Breiðholt 1

Breyting á deiliskipulagi vegna staðsetningu grenndargáma við Leirubakka

***Umsagnir frá íbúaráði Breiðholts um tillögu
að breytingu á deiliskipulagi Breiðholts 1***

Varðar: Breiðholt 1, breyting á deiliskipulagi.

FYRIRHUGAÐAR BREYTINGAR

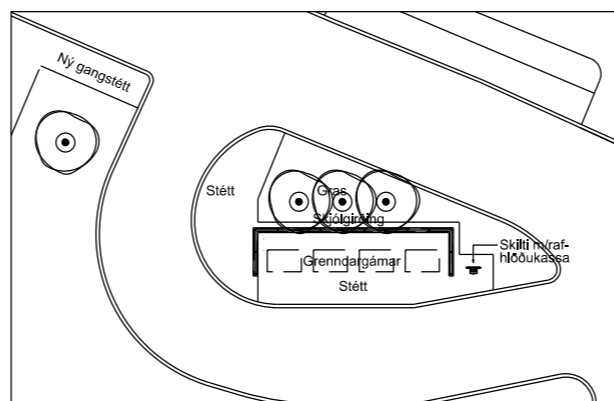
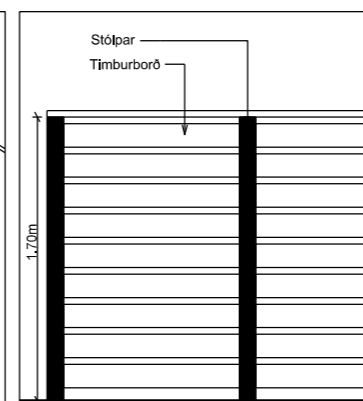
Núverandi staðsetning er mun betri en ný staðsetning.

Það er alveg sama hvað þættir eru skoðaðir þá er allt betra á núverandi stað

- a. aðgengi er betra, bæði fyrir íbúa og umhirðuaðila
- b. öryggi hjólandi sem og gangandi er mun meira.
- c. öryggi og aðgengi akandi er betra.
- d. breytt staðsetning þýðir lengra aðgengi fyrir ákveðna hluta neðra Breiðholtsins

Við leggjum til að núverandi staður verði notaður áfram en aðgengi þar bætt fyrir umhirðuaðila auk þess sem að svæðið verði girt betur af.

- Að tryggt sé að umhverfið í kringum gámana sé snyrtilegt, að íbúar þurfi ekki að horfa á gámana heldur verði byggt í kringum þá eins og vísir er að í þvers sniðsmynd sem fylgir breytingatillögunni.
- Að hugað verði að lýsingu verði tillagan samþykkt.
- Allt verði reynt til að koma í veg fyrir að rusl fjúki út í kringum grenndarsvæðið og næsta nágrenni.
- Að aðgengi losunastaðar verði gert í sátt og samráði við þá aðila sem deila innkeyrslu að losunarstaðnum í gegnum Leirubakka en skv. teikningum liggur hún inn í gegnum innkeyrslu bílastæða.
- Að tekið verði tillit til ítrekaðra frárennslisvandamála í leysingum og rigningum vegna legu og götuhalla þannig að bílastæðin og grenndarlosunar staðurinn fyllist ekki af vatni í leysingum.
- Að færð verði fagleg rök fyrir færslunni á grenndargámunum, enda sé erfitt að taka upplýsta ákvörðun um hana sem stendur.

Í ljósi þeirra athugasemda sem komu fram við auglýstri tillögu þá er lagt til að skipulagstillagan um færslu á núverandi grenndarstöð verði felld niður. Jafnframt er lagt til að festa núverandi grenndarstöð í sessi í Hverfisskipulagi sem er í vinnslu, tryggja og bæta öruggar gönguleiðir að grenndarstöðinni og fella niður stærði fyrir stóra bíla sem er í dag. Liggur fyrir að tillaga að Hverfisskipulagi fyrir Neðra Breiðholt verður auglýst á næstu mánuðum.

Mynd sem notuð er í kynningarefni fyrir breytingatillögunni sem sýnir ranga afstöðumynd af undirgöngum og þar af leiðandi göngustígs tengingum.

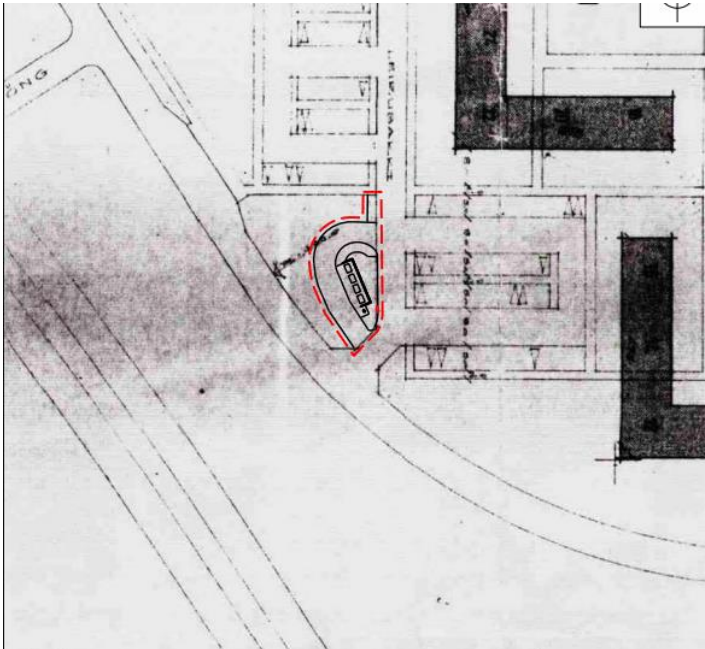
Í kynningarefni sem notað er með þessari breytingatillögu eru uppdrættir rangir. Undirgöng fyrir gangandi undir Breiðholtsbraut eru á röngum stað og enginn faglegur rökstuðningur fyrir breytingunni er lagður til grundvallar í tillögunni. Þannig er erfitt fyrir aðila máls, íbúa sem breytingin hefur umtalsverð áhrif á, bæði sjónræn og notagildi þeirra, að taka upplýsta ákvörðun.

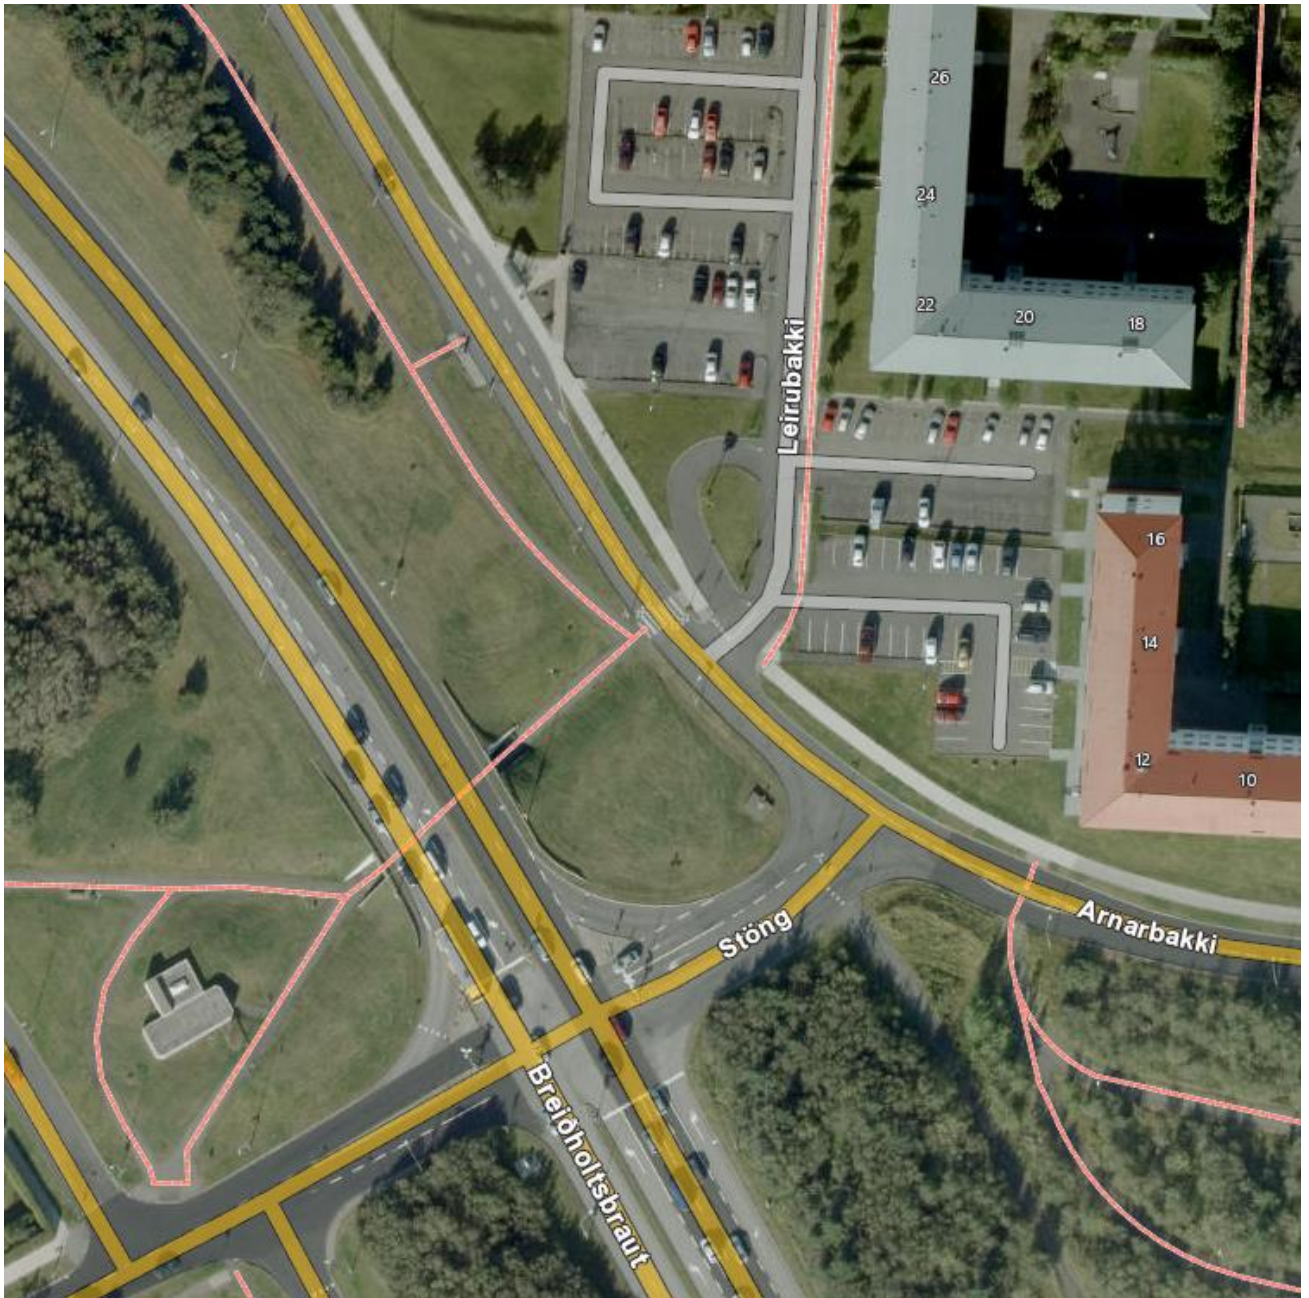
Á neðangreindri mynd, sem tekin er af ja.is, sést hvernig göngustígar liggja í kringum grenndarsvæðið verði það samþykkt. Myndin sýnir einnig hvar undirgöngin undir Breiðholtsbraut liggja en mikið af börnum fara um undirgöngin í þróttastarf. Þar sést líka að gert er ráð fyrir að losunarbílar sem og íbúar sem koma akandi þurfa að keyra inn innkeyrslu þeirra íbúa sem búa í Leirubakka.

Að þessu sögðu telja fulltrúarnir mikilvægt að tryggja öryggi gangandi og hjólandi í kringum losunarstaðin þar sem losunarsvæðið getur birgt sýn ökumanna á gangandi og hjólandi vegfarendur sem eiga leið niður upp og niður Arnarbakkann, sem eiga leið undir Breiðholtsbrautina og þeirra sem koma fótgangandi að grenndargámunum. Jafnframt vilja fulltrúarnir:
